BARDU KOMMUNE

Vår ref. Saksnr.-løpenr. 16/140-16/1707-9 Oppgis ved alle henv.	Vår dato 19.02.2016	Arkivkode S10	Avd/Saksb TEKNISK/PÅH	Deres ref.
--	------------------------	------------------	--------------------------	------------

Småkraftpakke Bardu - høring

Kartskisse nedenfor viser oversikt over søknadens to alternativer for stasjonsplassering samt forslag fra Bardu kommune vist som alternativ 3.

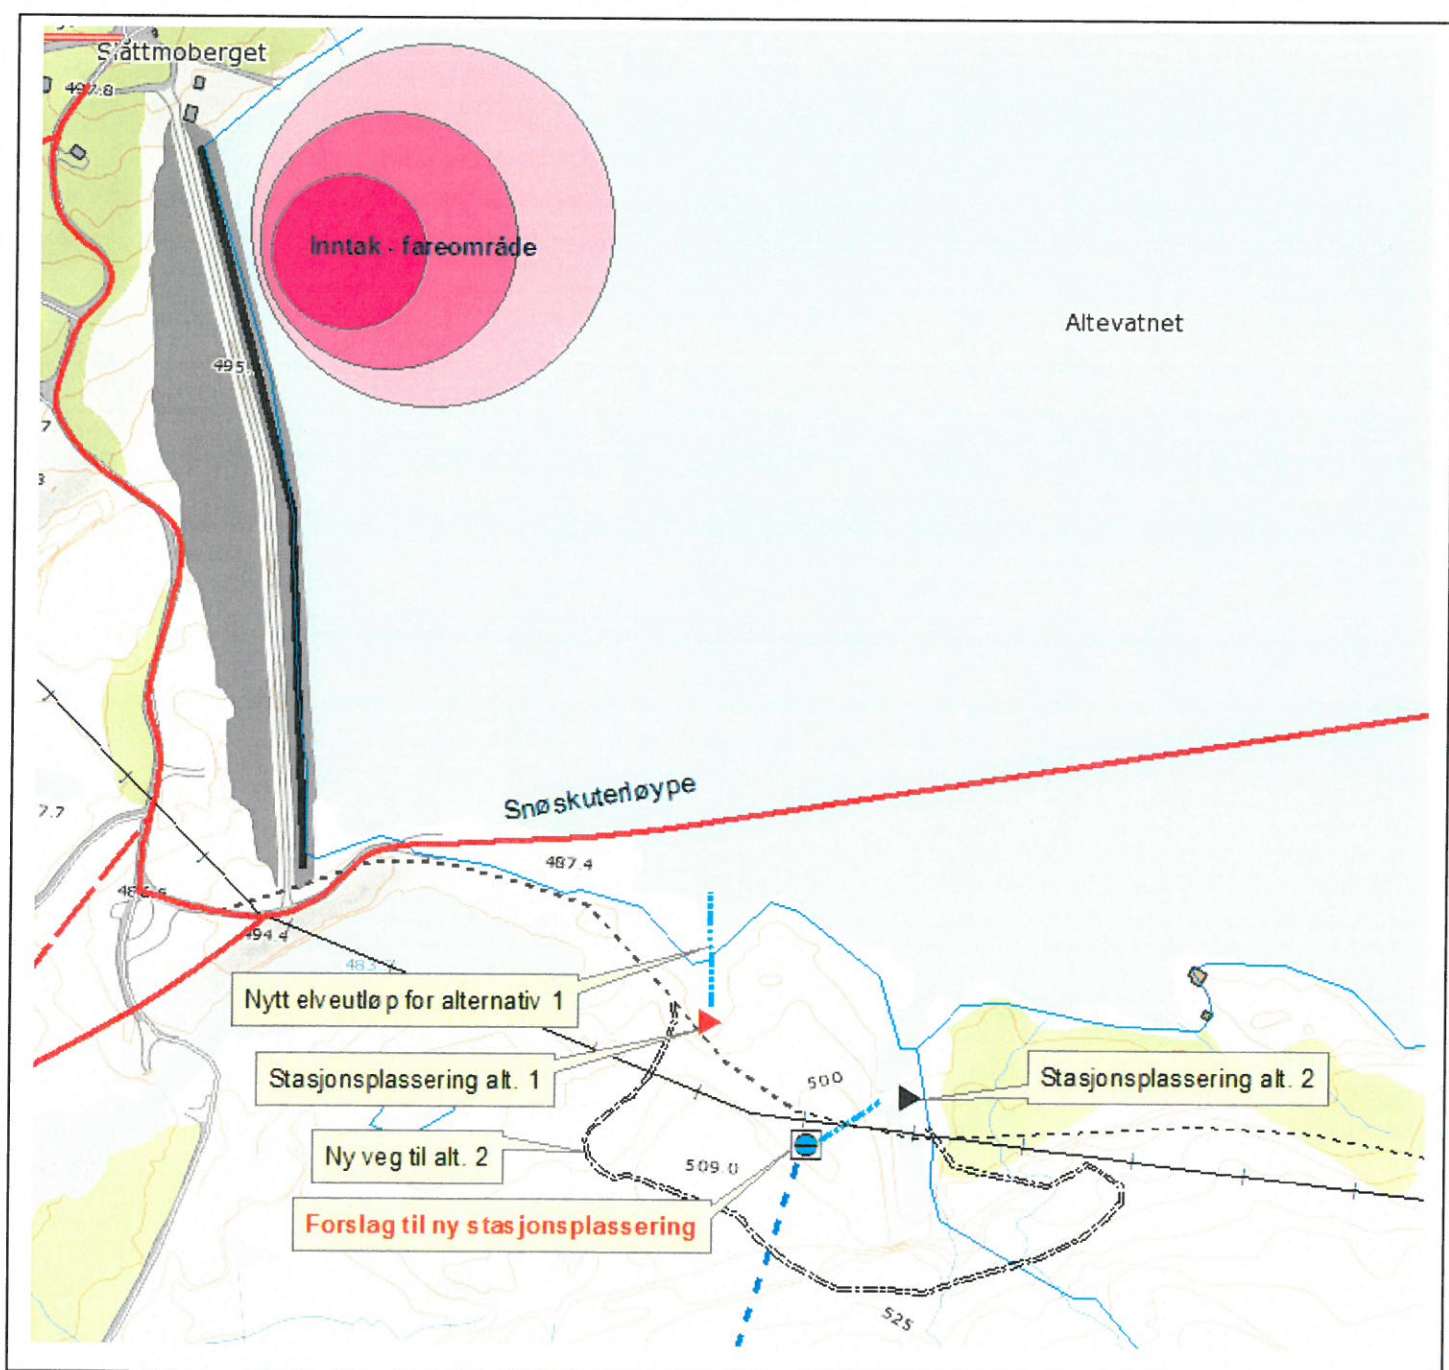
Det er angitt to alternativer i søknaden. Av disse er alt. 2 best pga eksisterende utløpselv opprettholdes. Utenfor dagens utløp er det etablert en ny naturtilstand i løpet av snart 60 år siden utbygginga av Altevetnet med gode fiskeforhold i vatnet utenfor utløpet. Tørrlegging av dagens utløp som konsekvens av alternativ 1, vil ødelegge dette. Alternativ 2 forutsetter en ny veg i bratt terreng noe som er landskapsmessig svært uheldig. Planlagt utløp fra alternativ 1 kommer også en god del nærmere nedkjøringen på isen med dårligere isforhold. **Et 3. alternativ** som kommunen anser som best, er et justert alternativ 1. Stasjonen flyttes opp sørøst inn i søkket (se kartskisse). Utløp fra stasjonen overføres til dagens utløp via rør i steinfylling så høyt opp som mulig. Da vil man unngå å lage et nytt elveløp ut i Altevatnet, man slipper kryssing av tunnel og man opprettholder dagens naturtilstand i eksisterende utløp med en god fiskeplass. Stasjonen blir mer i skjul både fra vannet og ovenfra, bedre støyskjerming, særlig med tanke på den nærmeste hytta og det vil også bli mindre inngrep med vegbygging enn ved alternativ 2.

I hht søknadens pkt 4.2 vedrørende alternativ 1, føres utløpet i kulvert fra kraftverket og ut i Altevatnet under HRV for ikke å ødelegge for isfiskeløypa som kommer ned på isen her. Kommentar: magasinet har sjelden/aldri vannstand opp til HRV og slettes ikke utpå vinteren når nedtappinga har begynt. HRV ligger på 489 moh, og her er noen registrerte vannstander (moh) i 2015: 13. februar 78,95 , 19. mars 477,89, 16. april 477,09 og 14. mai 475,05. Et rør måtte ha gått ned mot LRV for at det skulle ha hatt betydning.

Bardu kommune fremmer innsigelse til stasjonsplassering alt. 1 med nytt utløp som beskrevet i søknaden. Begrunnelse gitt ovenfor.

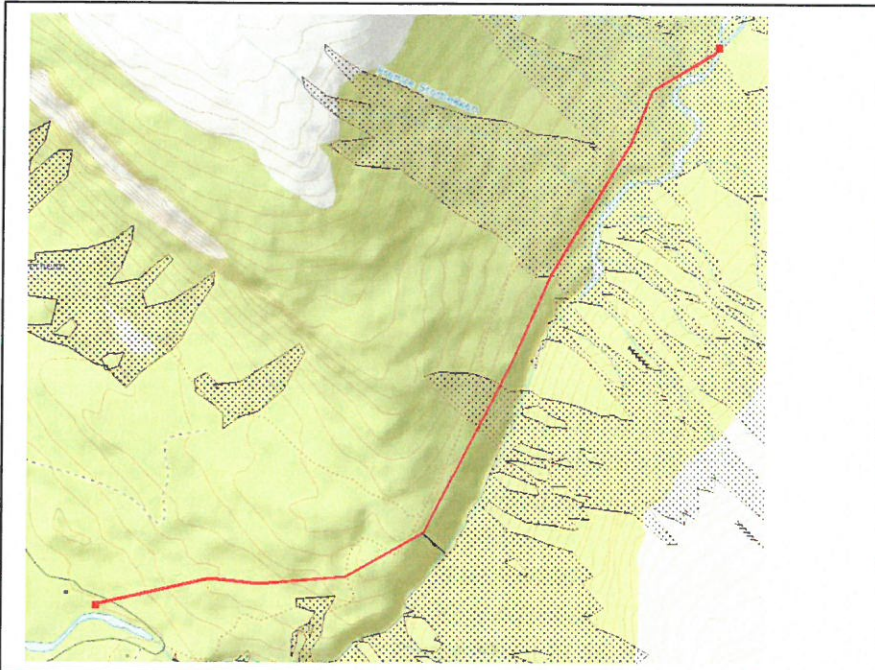
I søknaden bagatelliseres behov for deponering av overskuddsmasser. Det står "Det blir ingen overskuddsmasser av betydning". Av erfaring vet vi at dette er det stor usikkerhet om dette før byggingen starter. Med et så stort rør vil det bli betydelig volum som skal ut av grøfta (om det blir grøft og ikke tunnel). Med en rørlengde på 2500 m og Ø 160 cm så tilsvarer bare dette et volum på vel 5000 m³. Det er ikke beskrevet bruk av omfyllingsmasser, noe som er mangelfullt. Evt deponier i så bratt terreng blir ei stor utfordring. Det er i følge NGI-kart for snøskred og NVE-kart for jord og flomskred vist til at det meste av rørtraseen ligger i aktsomhetsområder for disse skredtyper (se vedlegg nedenfor). Dersom slike deponier raser ut så vil de med stor sannsynlighet havne i elveløpet.

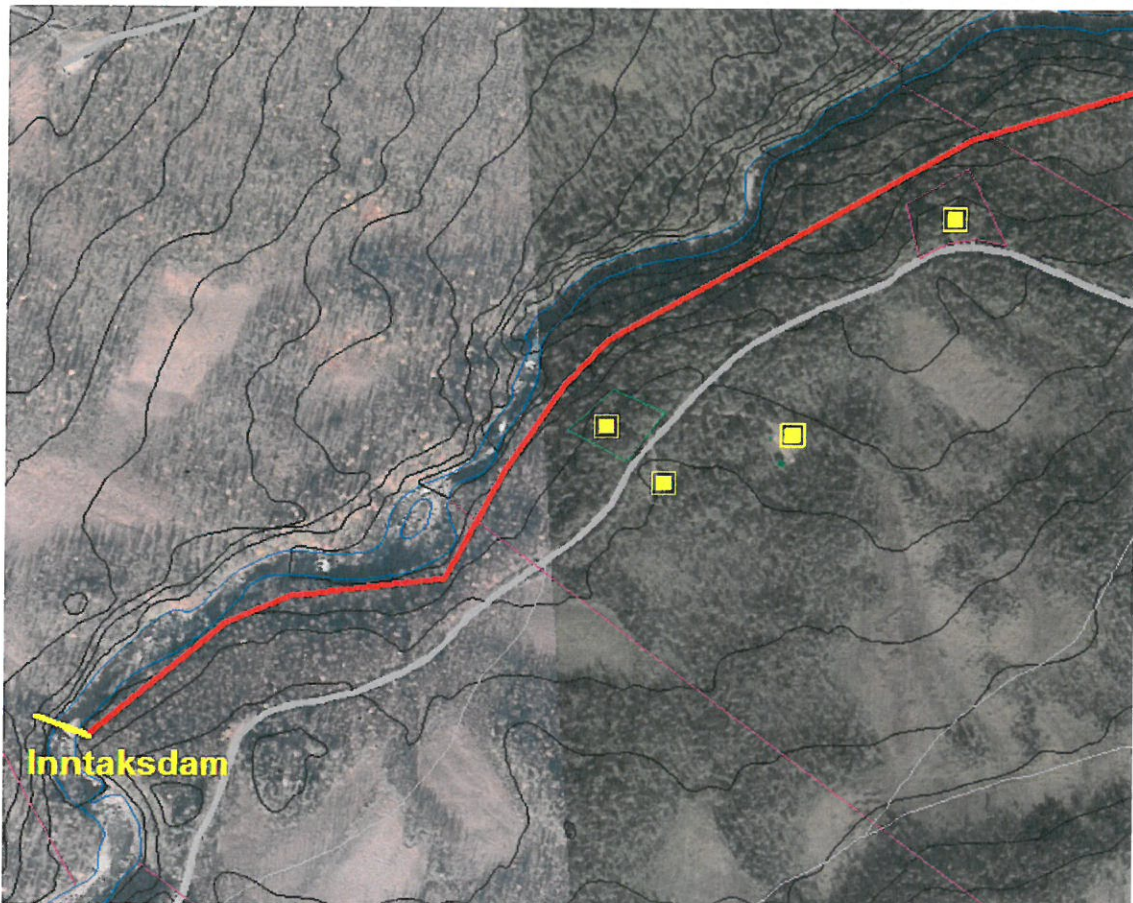
Inntaket er lokalisert til et sted med friluftskvaliteter utover de som finnes noe lenger ned. I forhold til friluftssinteresser knyttet til selve elva kunne inntaket med fordel ha vært flyttet 150-200 m lenger ned. Mht stasjonsplasseringen har en ingen merknader.

Rørgate gravd ned langs østre bredd blir et betydelig inngrep. Det er stedvis et terreng med mye blokk/stor stein og fjell i dagen som betinger sprenging og tilførsel av omfyllingsmasser rundt røret. Rørdiameteren er stor (180) cm. Til sammenlikning har Dittielva og Krogstadelva rørdiameter på hhv 90 cm og 100 cm.

Rørgata passerer nær inntil to hyttetun som ligger hhv 35 og 45 m fra sentrum rørgate. Med 20 m bredde på rørgatene vi disse komme så nær som 20-30 m fra selve hyttene. I dette området med stor blokk og tildels fjell i dagen, blir det en stor utfordring å begrense den negative landskapsmessige effekten på de første 800 meterne (bilde nedenfor, rørgate angitt med rød strek). Det kreves helt spesielle hensyn i denne delen av rørgata og kommunen ber om at det utredes tunnel forbi dette området.
